福島第一原子力発電所 3号機 耐震安全性について (補足説明資料)

平成22年7月12日
東京電力株式会社

図一1 既往波と基準地震動Ss (基礎下端)の加速度応答スペクトル

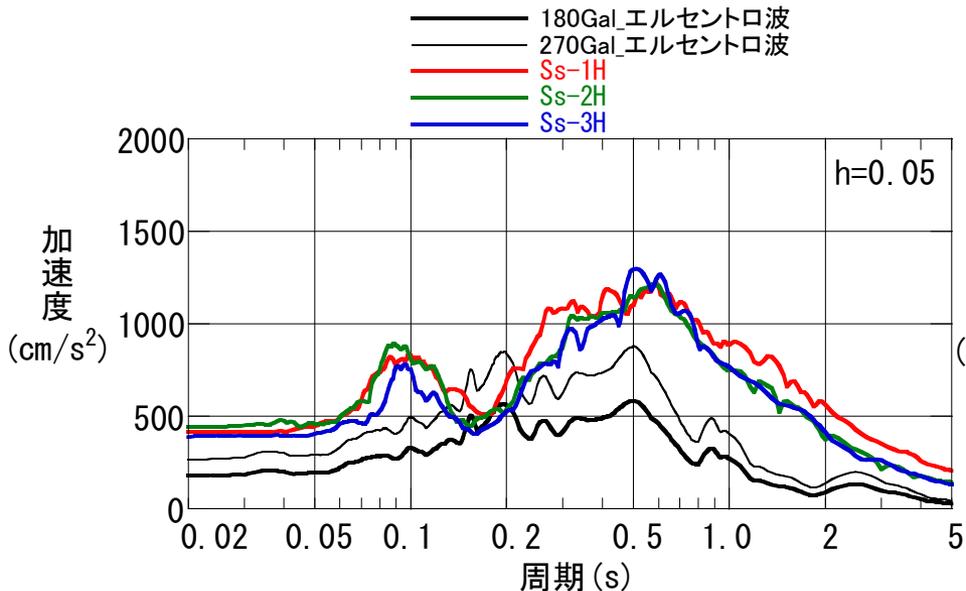
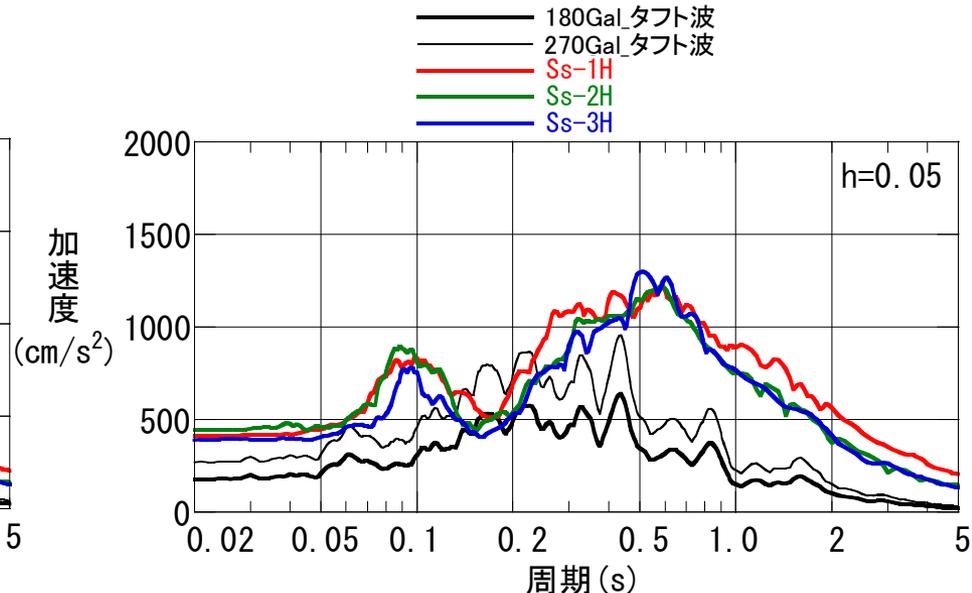
設計時(工認時)に考慮した地震動に比べて、基準地震動 S_s が大きいかにもかかわらず、原子炉建屋の耐震安全性が確保されている理由は？

180Gal既往波と基準地震動Ssの加速度応答スペクトルを比較する。なお、両者は定義位置が異なるため、それぞれの地震動を基礎下端レベルの地震動として比較を行う。

また、180Gal既往波が旧耐震指針における基準地震動S₁相当であることを考慮し、基準地震動S₂と対比させるため、参考に180Gal既往波を1.5倍した地震動(以下、270Gal既往波という)についても比較を行う。

差異説明①: 原子炉压力容器(基礎ボルト)

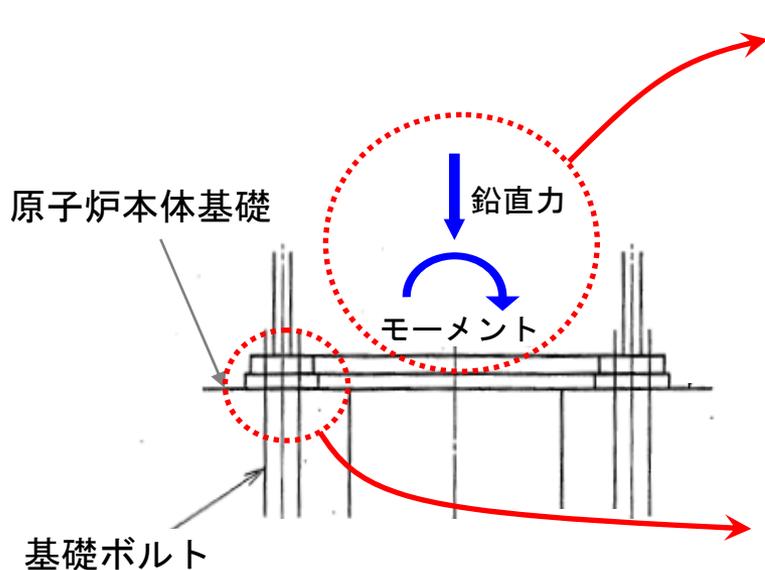
設計時(工認時)と耐震安全性評価時の計算値を比較して、設計時の計算値が大きいものがあるが何故か。

- ✓ 評価に用いるモーメントの値 : 設計時の方が大きい
- ・耐震安全性評価は、大型機器地震応答解析で算出された荷重をそのまま用いている
- ・設計時は大型機器地震応答解析で算出された荷重に余裕を見込んだものを用いている

モーメントが設計時の方が大きいため、設計時の計算値が大きくなっている

②炉心支持構造物(シュラウドサポート)

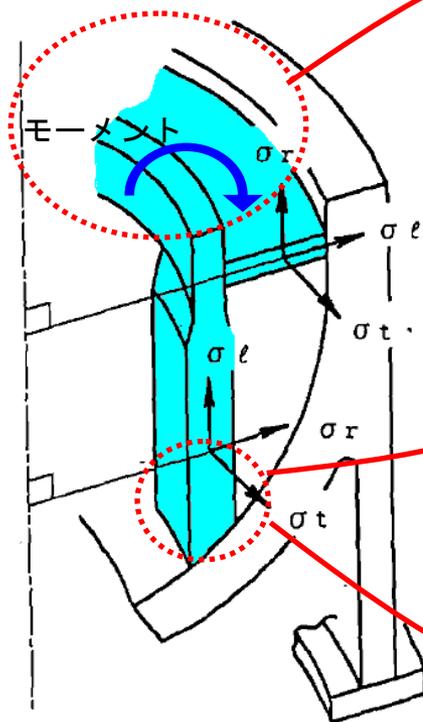
3号機の算出値と代表プラント5号機の算出値の比較を示すこと。

- ✓ 入力がい小さいと計算値は小さくなる。(×0.82倍)
- ✓ 断面係数が小さいと計算値は大きくなる(×1/0.73倍)

$$0.82 \times 1 / 0.73 = 1.12 \text{倍}$$

- ✓ 形状の違いにより3号機の方が計算値が大きくなる傾向。
